**VERBALE per il trasferimento del Servizio Idrico Integrato**

**TRA Comune di Pescasseroli, S.A.C.A. S.p.A. e ATO 3 Peligno – Alto Sangro**

### **Oggetto: Comune di Pescasseroli -Adduzione Primaria-**

**VERBALE DI CONSISTENZA E FUNZIONALITÀ  
IMPIANTO DI DEPURAZIONE DI PESCASSEROLI  
LOCALITÀ "CAPO DI FERRO"  
CORPO RICETTORE: FIUME SANGRO**

### PLANIMETRIA

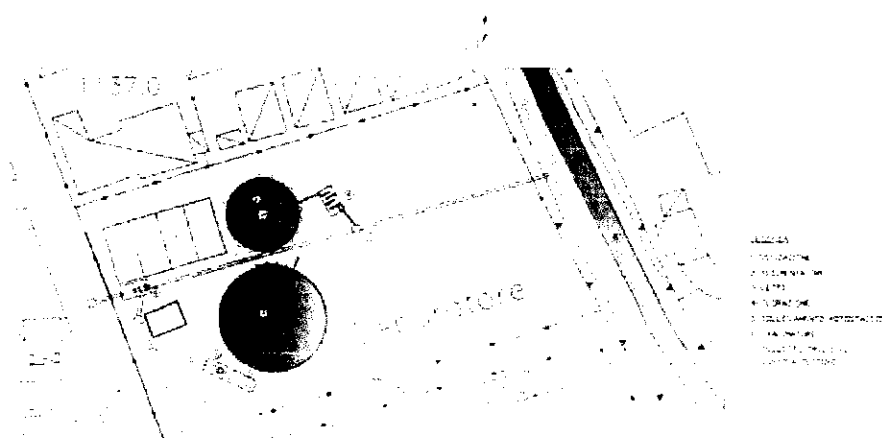
L'area d'impianto mostra evidenti segni di vetustà e scarsa manutenzione.

### **Ossidazione**

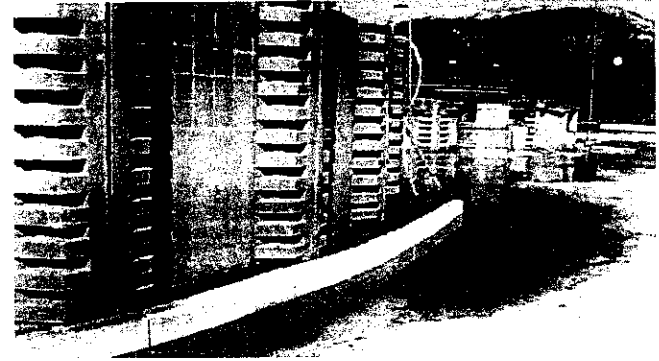
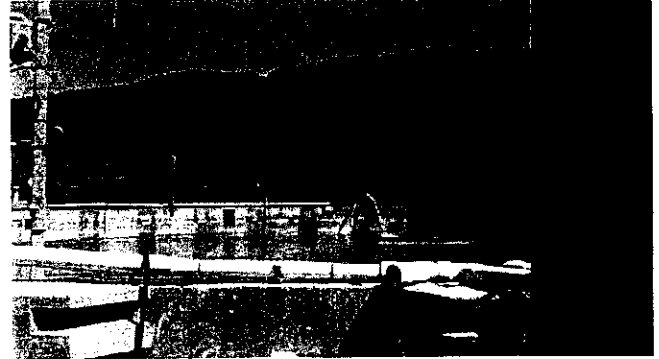
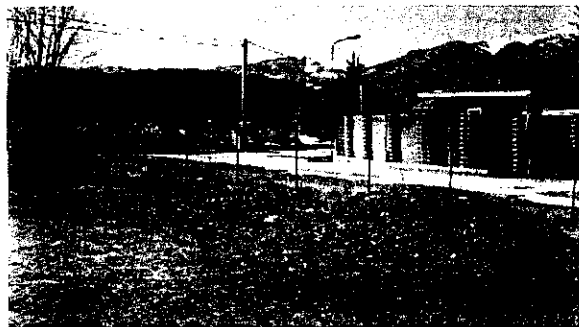
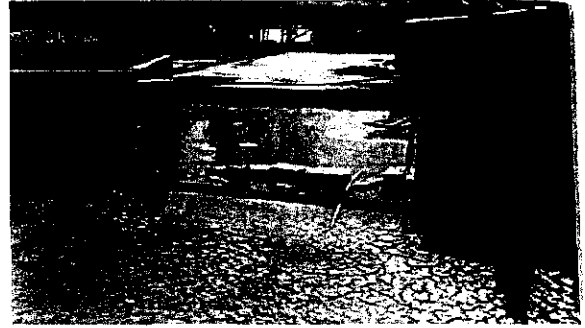
La vasca di ossidazione prefabbricata in c.a.v. presenta alcune evidenti perdite in corrispondenza delle giunzioni degli elementi prefabbricati, di queste una è stata convogliata in un pozzetto nel quale è stata posizionata una pompa per la contestuale reimmissione in vasca del liquame fuoriuscito.

Detta soluzione non è idonea a garantire lo sversamento di liquami nel piazzale tant'è che all'atto del sopralluogo benché la pompa sia funzionante il liquame fuoriuscito drena direttamente all'interno del pozzetto a valle della clorazione.

Visivamente si riscontra una notevole quantità di fango sversato sul piazzale e nell'area limitrofa come da fotografie.

Il sistema di areazione prevede n. 3 areatori radial jet marca ABS oltre ad un mixer. Allo stato attuale, due degli areatori ed un mixer non sono funzionanti, inoltre l'installazione prossima al bordo vasca non è corretta in quanto non permette una buona miscelazione.

- bonifica della vasca di ossidazione con contestuale risarcitura dall'interno di tutte le giunzioni dei pannelli prefabbricati;
- riparazione delle apparecchiature presenti nella vasca di ossidazione ed al momento non funzionanti;

### Sedimentazione

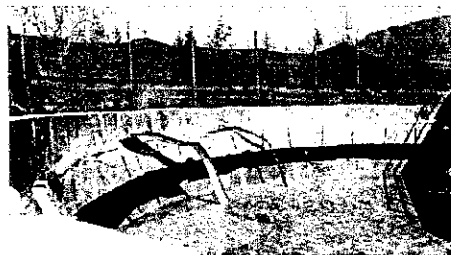
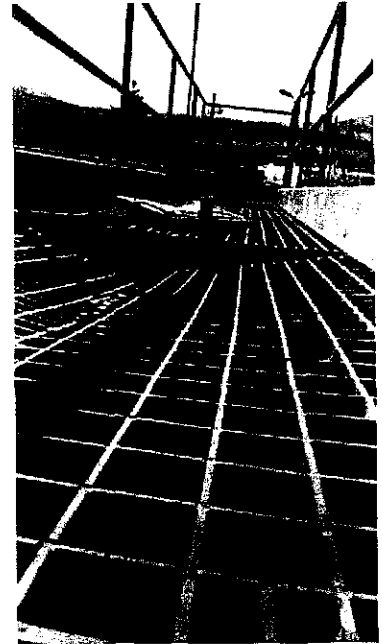
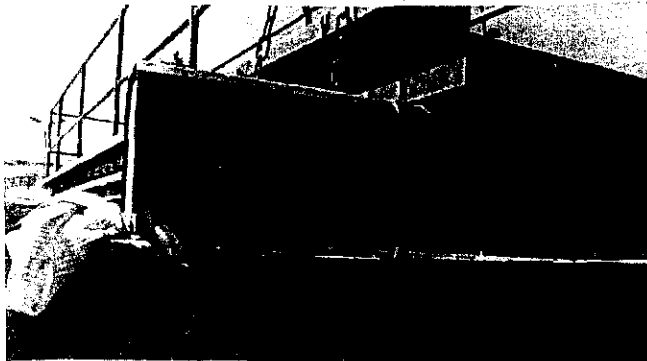
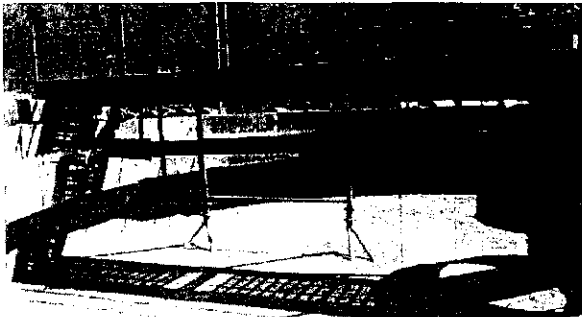
L'unico sedimentatore di diametro 12 mt è il vero limite dell'impianto in quanto a dimensionamento, inoltre allo stato attuale non è nelle condizioni di lavorare.

perdite di liquame verso l'esterno che molto probabilmente ci sono durante l'esercizio a causa di evidenti cedimenti strutturali di alcuni elementi prefabbricati costituenti l'invaso.

Detti cedimenti sono riscontrabili nei punti di giuntura dei setti dove si rilevano dei

gradini che peraltro intralciano il regolare moto circolare del carro ponte

Il ponte raschia fanghi è fermo con una ruota mancante ed il motore smontato.

Il grigliato sul ponte costituente il camminamento per le manutenzioni in materiale plastico è rotto ed inutilizzabile.

Il profilo Thompson è divelto in più punti e non è in grado di garantire una uniforme fuoriuscita dell'acqua. La schum-box è evidentemente danneggiata e la lama paraschiuma manca totalmente.

Dato lo stato di usura della parte fuori liquame si presuppone che anche la lama parafanghi sia deteriorata e sicuramente le parti mancanti al paraschiuma si sono depositate a fondo vasca creando impedimento al camminamento libero del carro ponte.

- bonifica della vasca di sedimentazione con contestuale risarcitura dall'interno di tutte le giunzioni dei pannelli prefabbricati;
- realizzazione cordolo perimetrale per il corretto camminamento del carroponete;

- rifacimento integrale profilo Thompson e lama paraschiuma;
- sostituzione carroponete con uno nuovo;
- smaltimento di tutti i rifiuti presenti nell'area d'impianto quali vaglio e fanghi;

### Letti di Essiccamento - Disidratazione

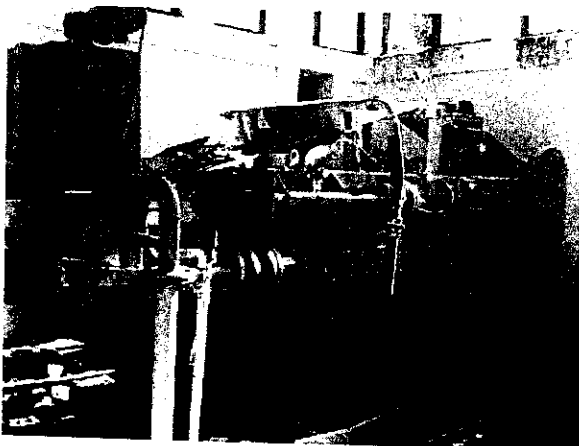
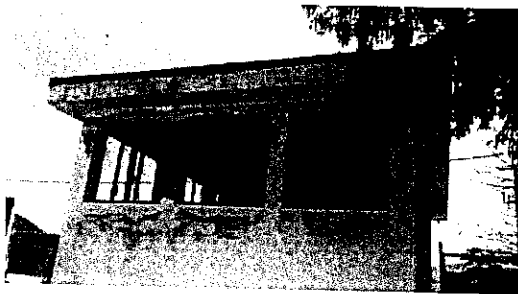
La linea di distribuzione del fango di supero è incompleta sia per la distribuzione ai letti sia per l'adduzione al locale disidratazione.

Nei letti d'essiccamento è presente fango per un quantitativo stimato di circa 15 metri cubi.

Il letto filtrante costituito da sabbia e ghiaia è compromesso e deve essere sostituito in quanto dichiarato non più drenante.

Il solaio del locale disidratazione fanghi pericolante a seguito di anni di infiltrazioni è parzialmente crollato sulle apparecchiature una volta all'uopo utilizzate.

Le apparecchiature contenute all'interno risultano inutilizzabili sia per l'abbandono che per il danneggiamento a seguito del crollo.

- rimozione di tutti i cassonetti depositati presso l'area limitrofa;
- rifacimento strati drenanti nei letti d'essiccamento;
- installazione nuovi quadri elettrici o messa in sicurezza di quelli esistenti con riparazione delle parti danneggiate e sostituzione delle componenti bruciate;

## Impianto elettrico

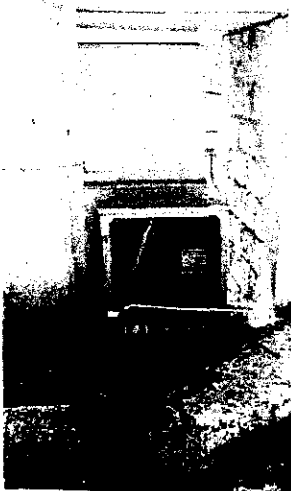
I quadri esistenti e le linee di alimentazione delle varie utenze sono in pessimo stato di conservazione e non a norma.

Alcune conchiglie sono aperte permanentemente, altre non sono accessibili; alcuni sistemi di comando sono bruciati.

- cablaggio con protezione di tutte le apparecchiature elettromeccaniche presenti in impianto.
